株式会社 日本ピスコ

**真空発生器 VLM および 真空グリッパ
ノズルセット部ゴム材質変更のご案内**

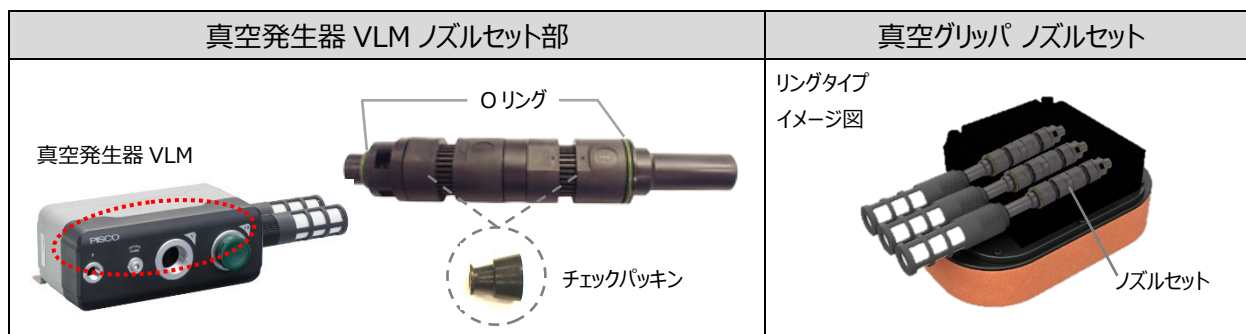
さて、このたび弊社真空発生器 VLM におきまして、ノズルセット部ゴム部品の安定確保を目的とした材質変更を実施致しますので、下記の通りご案内申し上げます。

1. 対象商品 真空発生器 VLM 形式例：VLMH163-0602
真空発生器 VLM ノズルセット単体 形式例：VLMH16-NS
真空グリッパ リングタイプ VRG 形式例：VRG2413-20-25SS10-163S1
真空グリッパ 汎用タイプ VMG 形式例：VMG2618-P5L-40BN-0.8-163S2
2. 変更内容 ノズルセットゴム部品〔チェックパッキン、Oリング〕材質変更
(現行) FKM : グリーン → (変更後) HNBR : ブラック
※チェックパッキンはブラック

※性能・価格に変更はございません。
